防水プリカ用水抜き式カップリングの 仕様変更に関するご案内

さて、弊社にて製造販売しております防水プリカチューブ用水抜き式カップリング WDC の仕様変更を致しますためご連絡申し上げます。

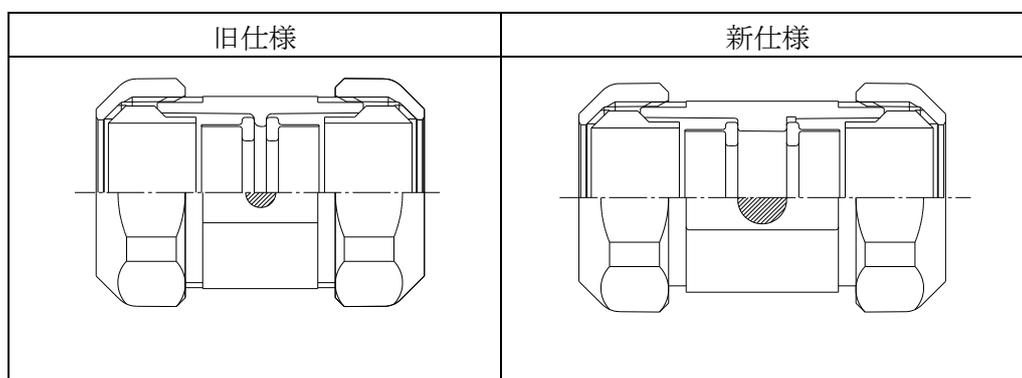
①従来品の水抜き用ドレン穴径は全サイズφ5 でありましたが新仕様では形状が長穴になり、穴径も大きくなります(新寸法については、別紙納入仕様書(4PTS4382 訂正 4)参照)。

②#17～63 について、水抜きドレン穴が大きくなるため本体の全長が長くなります。

水抜きのドレン穴径が大きくなりましたので、従来品に比べ水がより抜けやすくなります。
